Decreto

Provvedimento di V.I.A integrata con la V.I. dell'Impianto per la produzione di energia elettrica da fonte eolica denominato "Valico Casone Cocca", avente potenza nominale pari a 30 MW, da realizzarsi nei Comuni di San Marco dei Cavoti (BN) e Molinara (BN), e relative opere connesse ed infrastrutture indispensabili nei Comuni di San Marco dei Cavoti (BN), Molinara (BN) e Foiano di Val Fortore (BN)" - FRI-EL S.p.A. - CUP 9273 - Rettifica DD 74/2023

1. **DI** rettificare l'Allegato 1, che verrà allegato al presente decreto, ed il punto 5 del decretato del Decreto Dirigenziale n. 74 del 22.12.2023 laddove viene indicato il numero di CUP 8983 da sostituire con il CUP 9273;
2. **DI** confermare in ogni altra e restante parte il D.D. n. 74 del 22.12.2023;
3. **DI** rendere noto che ai sensi dell'art. 3, comma 4 della L. n. 241/90 e s.m.i., contro il presente provvedimento è ammessa proposizione di ricorso giurisdizionale avanti al Tribunale Amministrativo Regionale competente per territorio, entro 60 giorni dalla data di avvenuta pubblicazione sul BURC, ovvero ricorso straordinario al Capo dello Stato entro 120 giorni dalla

Schema per l'istruttoria delle procedure di Valutazio

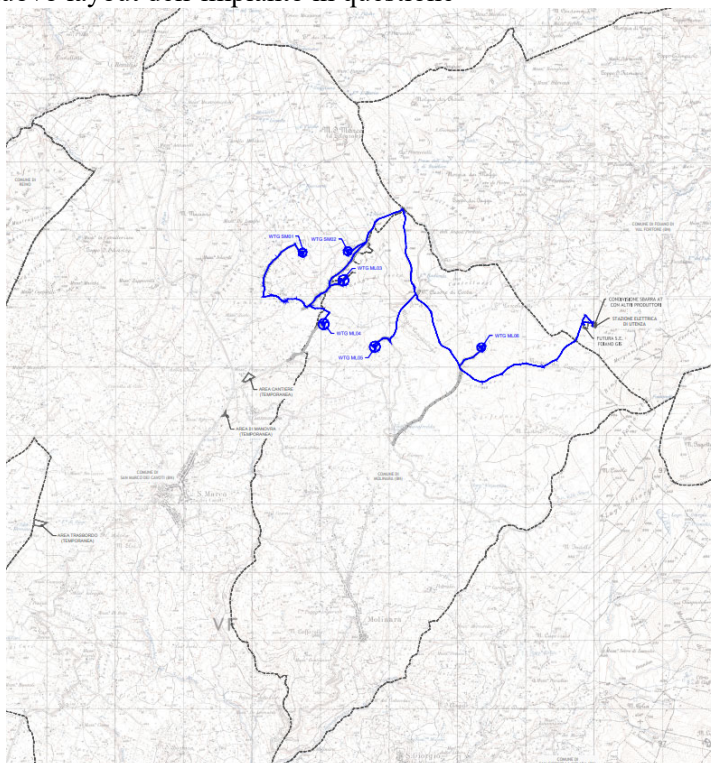
Nello specifico i cambiamenti sono stati:

- eliminazione del cavidotto con livello di tensione 36 kV nei comuni San Giorgio la Molara (BN), Montefalcone di Val Fortore (BN), Ginestra degli Schiavoni (BN), Castelfranco in Miscano (BN), Greci (AV) e Ariano Irpino (AV) pari a circa 30.0 km di lunghezza;

- eliminazione della stazione elettrica di utenza e impianto di utenza per la connessione (Cavidotto AT) ricadenti nel comune di Ariano Irpino;
- la nuova stazione elettrica di utenza sarà ubicata nelle immediate vicinanze della esistente RTN nel comune di Foiano di Val Fortore (BN), in luogo della Stazione Elettrica di Trasformazione (30/36 kV) prevista dalla soluzione progettuale originaria, con conseguente riduzione della superficie di suolo occupata (da 4061 mq a 1137 mq);

- riduzione del cavidotto con livello di tensione 150 kV da circa 1.8 km a circa 207 m;
- il progetto andrà ad interessare esclusivamente i comuni di San Marco dei Cavoti, Molinara e Foiano di Val Fortore della Provincia di Benevento.

Figura 2 – Stralcio della mappa dell'intervisibilità determinata dal solo impianto eolico di progetto

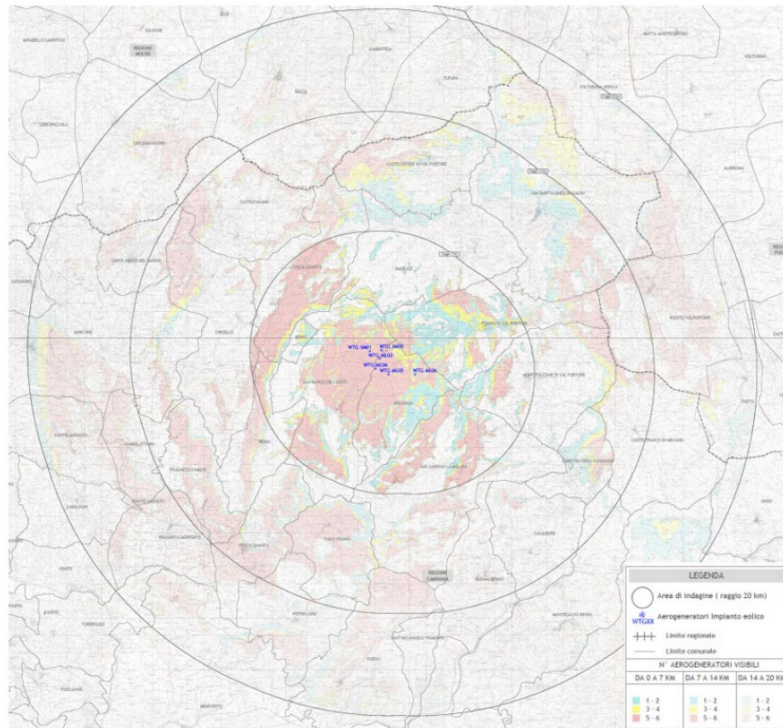
Guardando la mappa d'intervisibilità relativa al solo impianto eolico di progetto, si rileva come siano presenti delle porzioni di territorio da cui risulta visibile (per le quali, si ricorda, che l'analisi d'impatto paesaggistico ha fornito un valore tra basso e medio); tuttavia, riferendosi alla mappa cumulativa, si nota come il campo di visibilità potenziale del solo impianto di progetto è totalmente assorbito nel campo di visibilità degli altri impianti esistenti. Ciò dimostra che l'iniziativa di progetto non determina un incremento dell'impatto percettivo sostanziale e di forte impegno per il contesto territoriale in cui si inserisce.
